大洗研究所廃棄物管理事業変更許可申請の概要

令和4年 6月 6日

国立研究開発法人日本原子力研究開発機構

環境保全部

④ 共用設備に係る記載の見直し及び移動モニタリング設備の削除

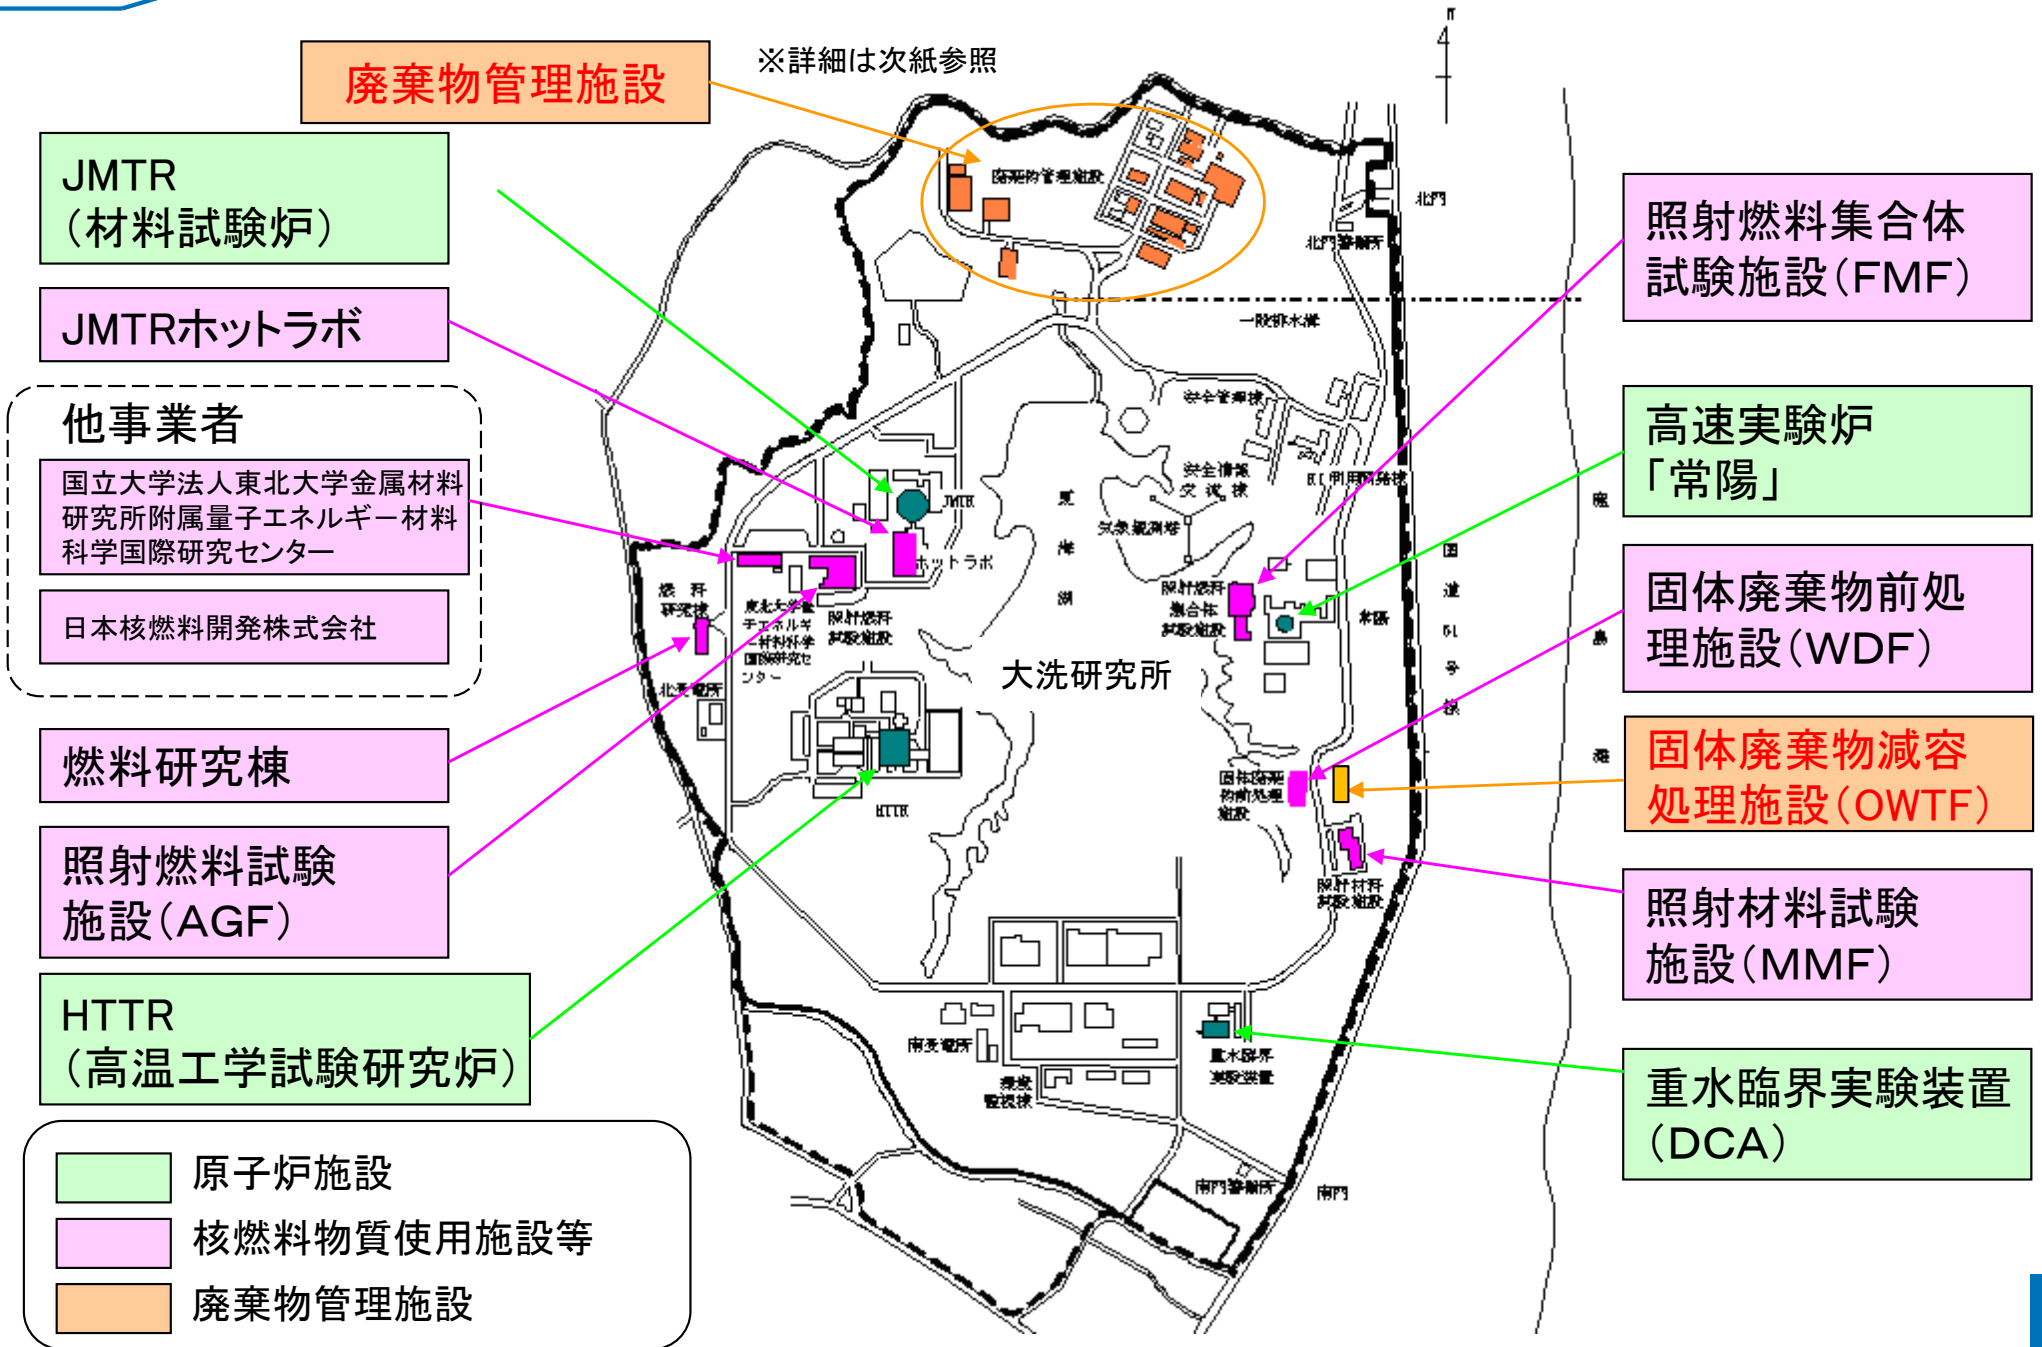
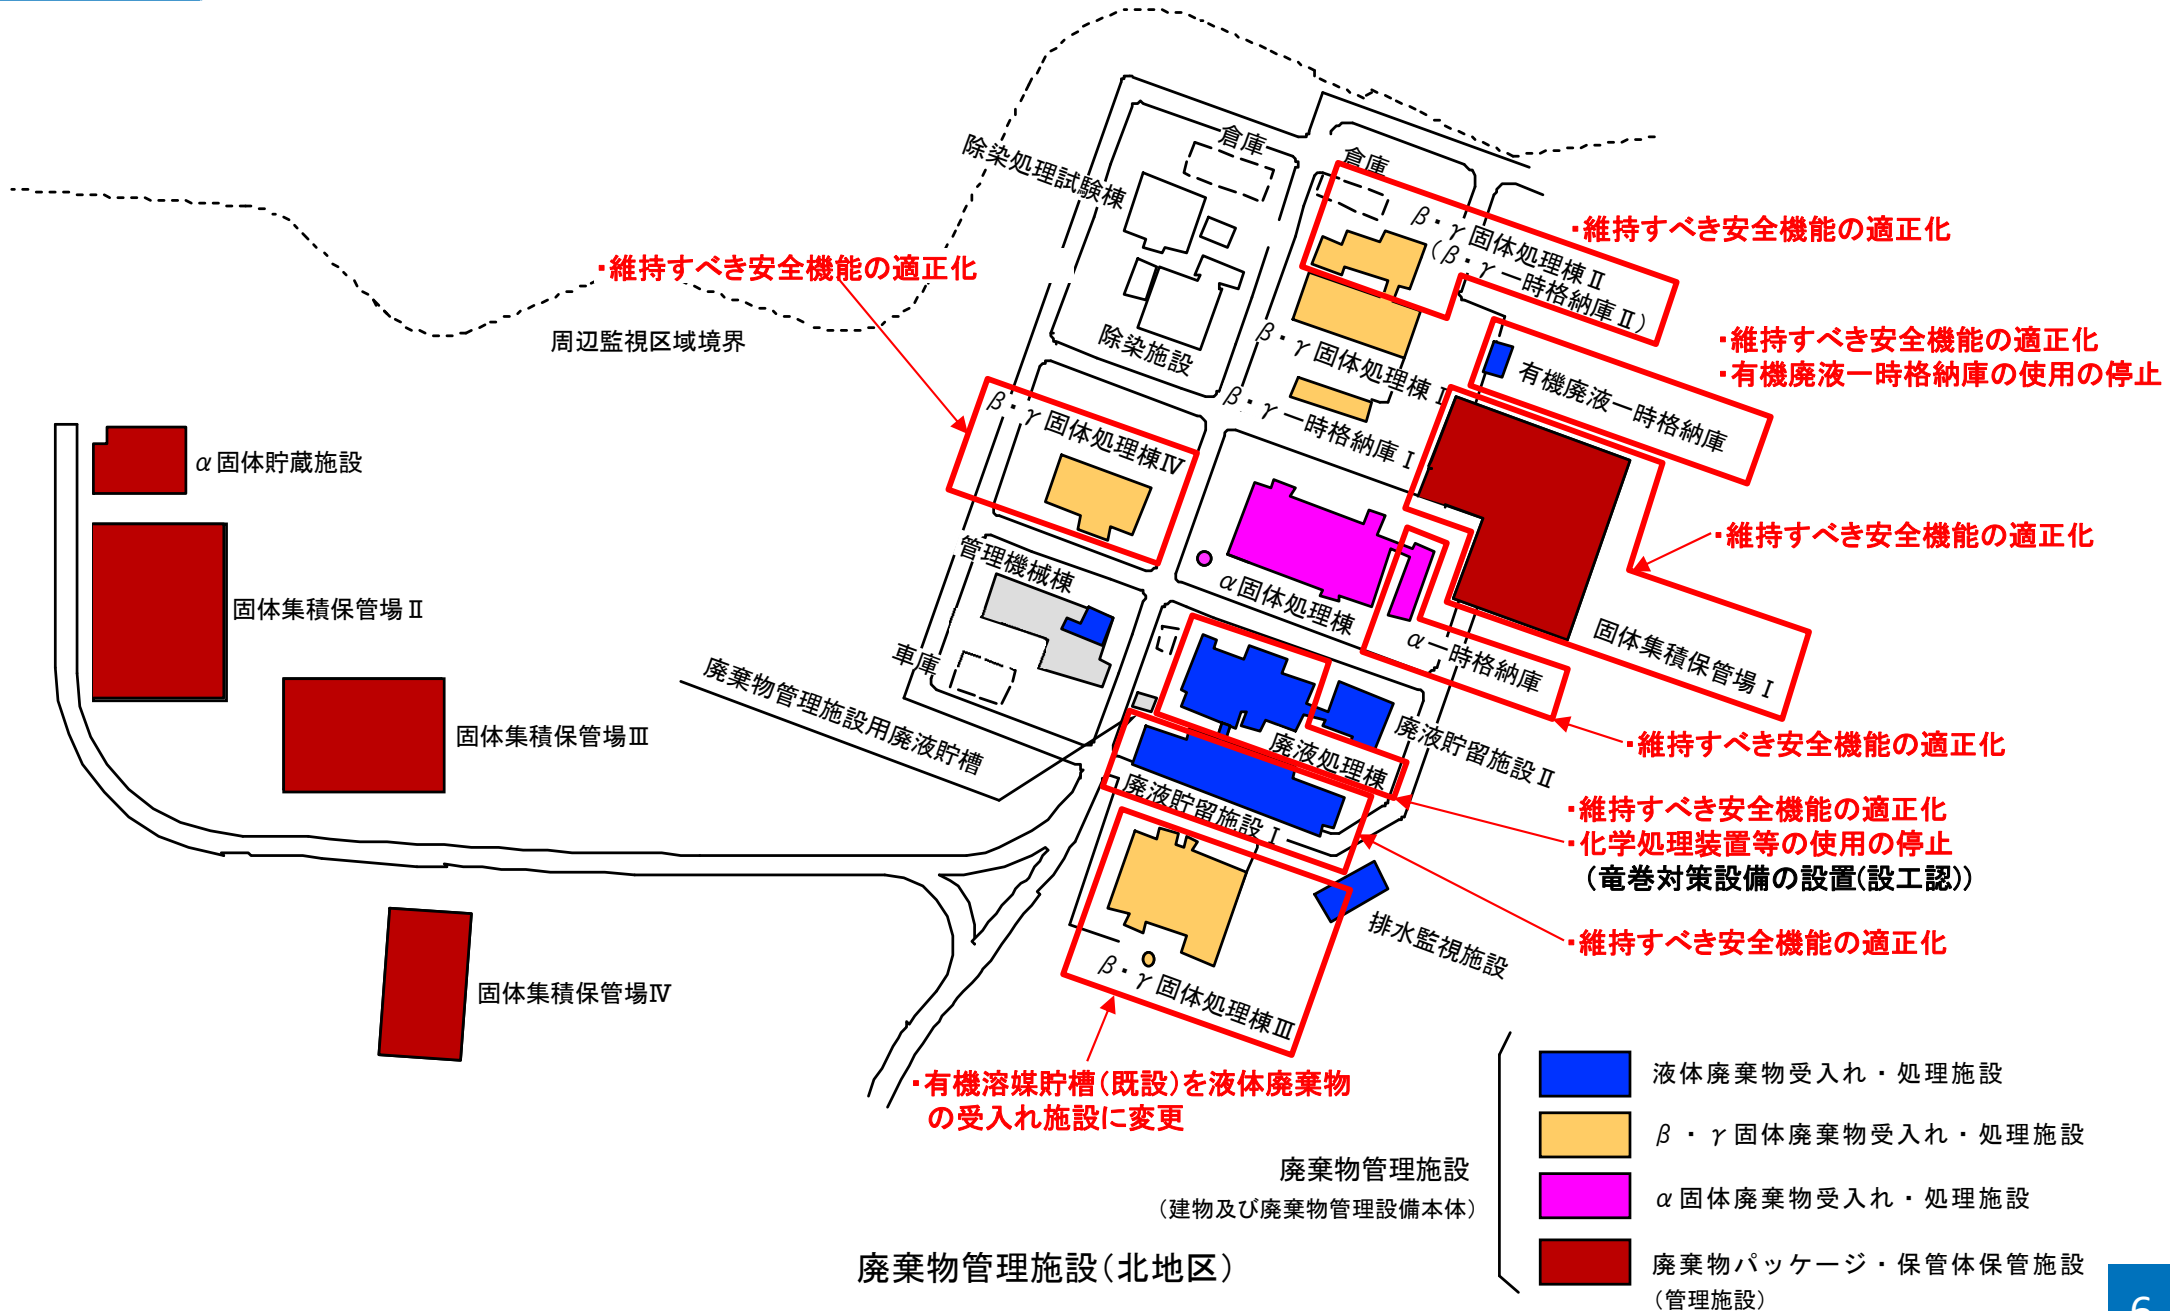
共用施設の一部について、大洗研究所(北地区)原子炉施設と廃棄物管理施設が、それぞれ自身の設備として記載しているため、所管を明確にする。

- ・放射線管理施設のうち固定モニタリング設備
- ・通信連絡設備のうち緊急時対策所に設置する加入電話設備(固定電話、携帯電話、ファクシミリ、衛星携帯電話)及び構内一斉放送設備

また、移動モニタリング設備は、原子力事業防災業務計画において原子力防災資機材の一部として備えており、廃棄物管理施設から除外する。

②有機廃液一時格納庫の使用の停止、 β ・ γ 固体処理棟Ⅲの有機溶媒貯槽を液体廃棄物の受入れ施設にする変更(1/2)

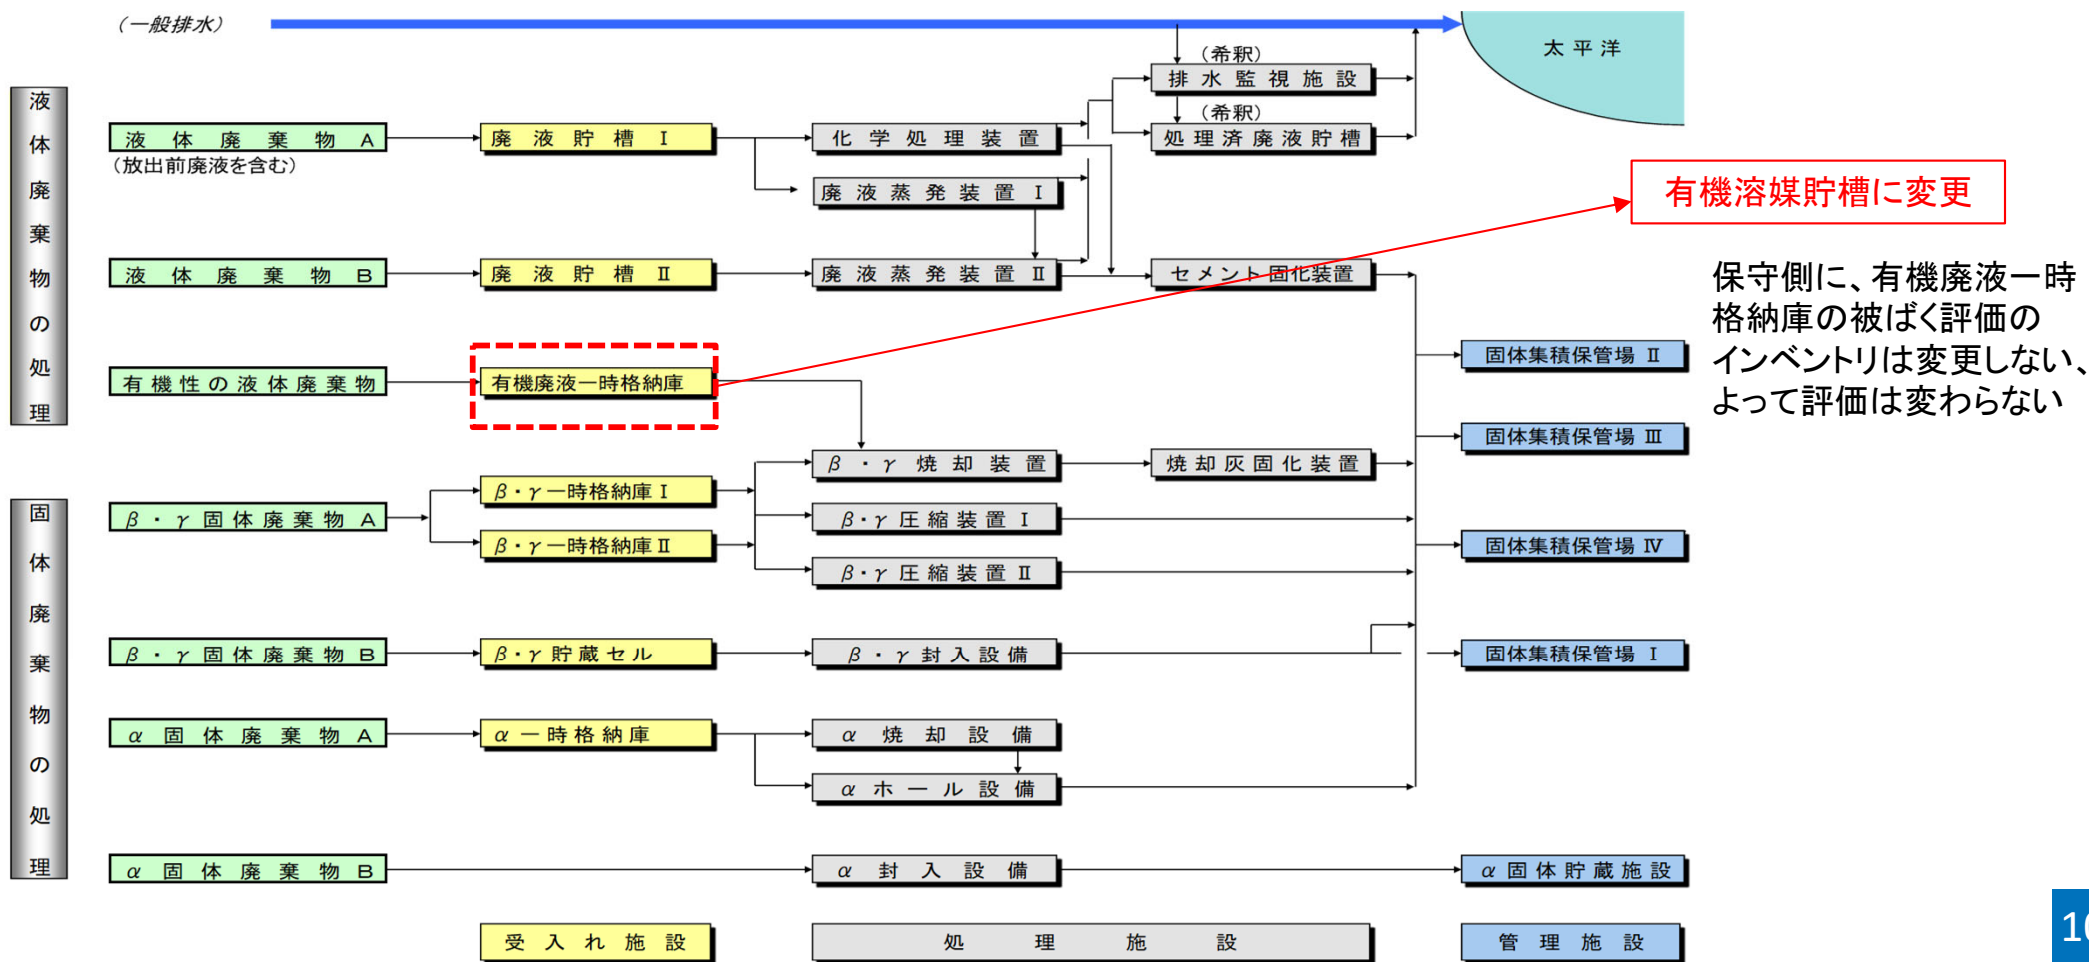
有機性の液体廃棄物(有機廃液)は、有機廃液一時格納庫にて受入れ及び一時保管した後、 β ・ γ 固体処理棟Ⅲの有機溶媒貯槽に移送し、 β ・ γ 焼却装置にて焼却処理する

有機性の液体廃棄物(有機廃液)は、直接 β ・ γ 固体処理棟Ⅲの有機溶媒貯槽で受入れ、 β ・ γ 焼却装置にて焼却処理する

β ・ γ 焼却装置の一部である有機溶媒貯槽を液体廃棄物の受入れ施設とし、有機廃液一時格納庫の使用を停止する

③ 化学処理装置等の使用の停止(1/5)

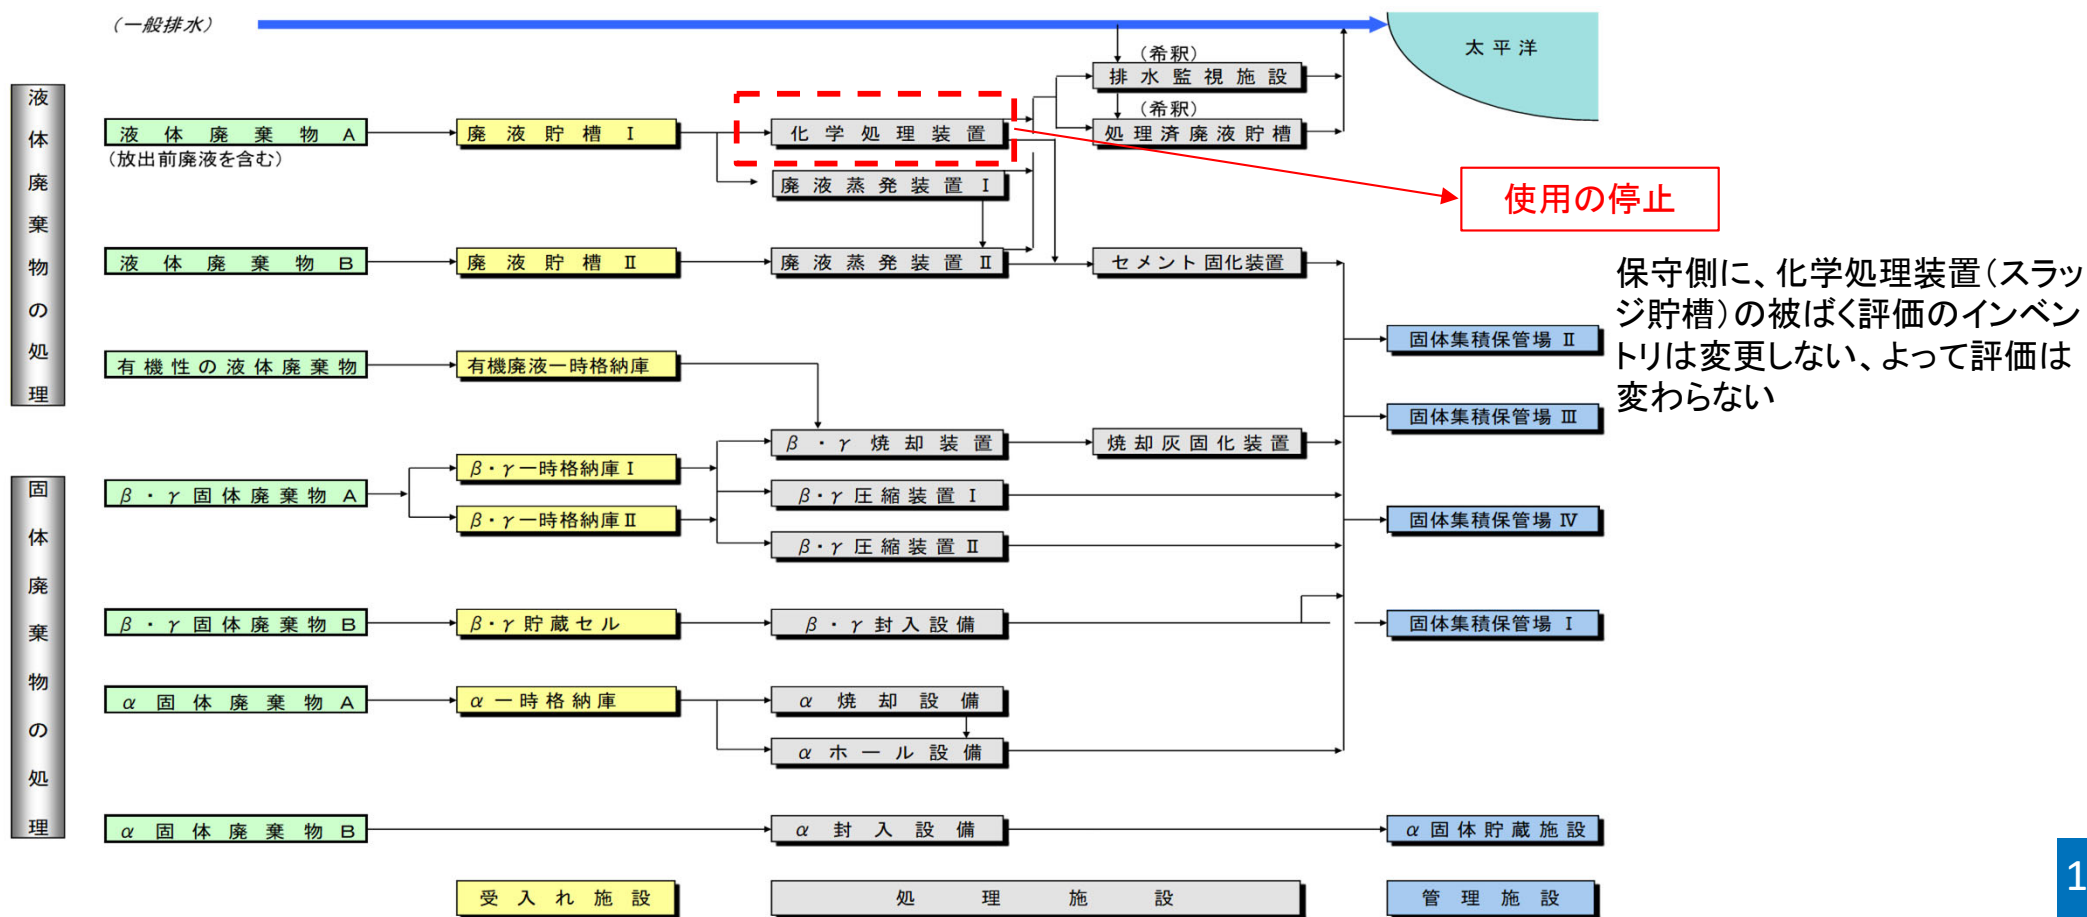
廃液処理棟の化学処理装置は、液体廃棄物Aのうち、物理的・化学的性質が安定した、主に材料試験炉(JMTR)から発生する一次冷却水を処理するための装置である。

材料試験炉(JMTR)の廃止措置計画認可(令和3年3月17日)により一次冷却水の発生量が減り、液体廃棄物は廃液蒸発装置 I での処理も可能であることから、化学処理装置の使用を停止する。

今後発生する材料試験炉(JMTR)からの一次冷却水は、廃液蒸発装置 I を使用して処理
